### **Stellungnahme der AGENDA21 Ottobrunn-Neubiberg, Ortsentwicklung und Verkehr, zum Planentwurf BP 60 A 1 vom 30.11.2010:**

Radwegverbindungen im Bereich des BP 60 A 1

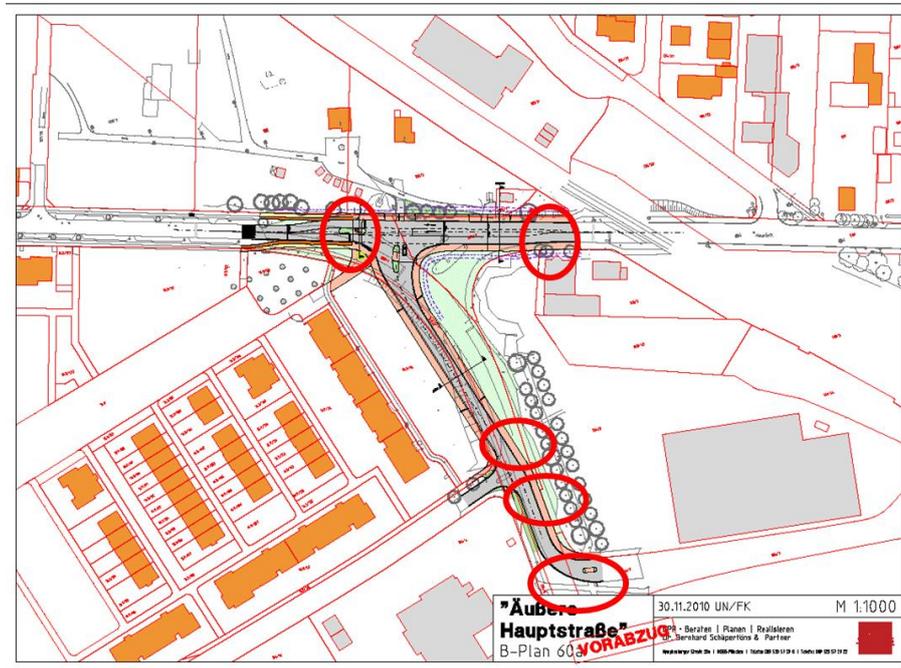
Wie der Plan der Fahrradverbindungen zeigt, hat der BP 60 A 1 die Aufgabe, einen der wichtigsten Fahrradverkehrsknoten im Gemeindebereich sinnvoll zu ordnen. Wichtige Verbindungen sind z.B:

- Radelring München (Verbindung Landschaftspark – Gemeinde-Ost)
- Unterbiberg – Umweltgarten – Gemeindezentrum
- Ottobrunn – Amalienweg – Bike&Ride (S-Bahn-Süd) oder Gemeindezentrum Neubiberg

Um die Tragfähigkeit der Planung für diesen Zweck zu klären, sollte ein Radwegplan-Layer erstellt werden, der die Lösungen für den Radwegknotenpunkt Äußere Hauptstraße klar aufzeigt. Die allgemeine Aussage, entlang der neuen Straßen werden Wege errichtet, die als gemeinsame Rad- und Fußwege genutzt werden können, ist aus unten geschilderten Gründen keine Lösung. Es muss jetzt sichergestellt werden, dass keine solche Fehlplanung entsteht, wie z.B. im Bereich Auf der Heid, wo die Radwege an der Prof.-Messerschmitt-Str. im Nichts enden und Radfahrer entweder verkehrswidrig die Gehwege benutzen oder absteigen müssen.
